小型トラックの燃料タンクのリコールについて

リコール届出番号3044

平成24年10月25日、UDトラックス株式会社に車両を供給しているいすゞ自動車株式会社が下記のリコールを国土交通大臣に届け出しました。

改善箇所説明図

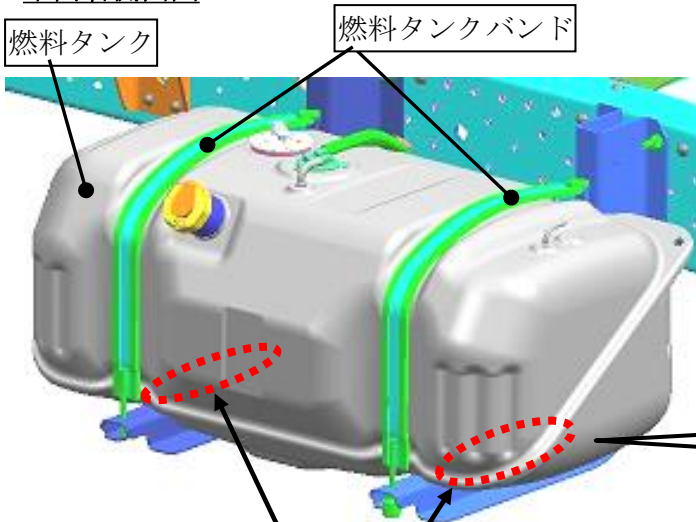
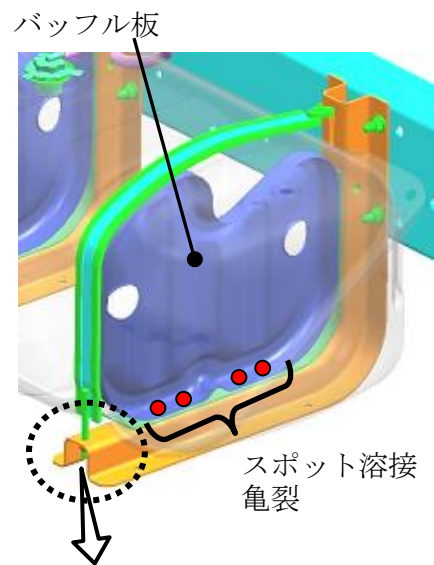
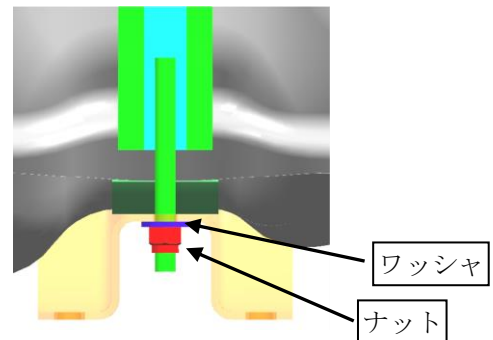
小型トラックの燃料タンクにおいて、燃料タンクバンドを過大な締付けトルクで固定したため、当該タンク内部のバッフル板（燃料液面の揺動を抑止する仕切板）のスポット溶接部に過大な力が加わっているものがある。そのため、車両走行時の振動により、当該溶接部に亀裂が入り、そのままの状態で使用を続けると、最悪の場合、燃料が漏れるおそれがある。

改善の内容：

全車両、燃料タンクバンド及びナットを新品に交換するとともに、ワッシャを追加し、対策の締付け方法で、当該バンドを締付ける。また、燃料タンクのバッフル板溶接部を点

識別：燃料タンク後部に黄色ペイントを塗布する。
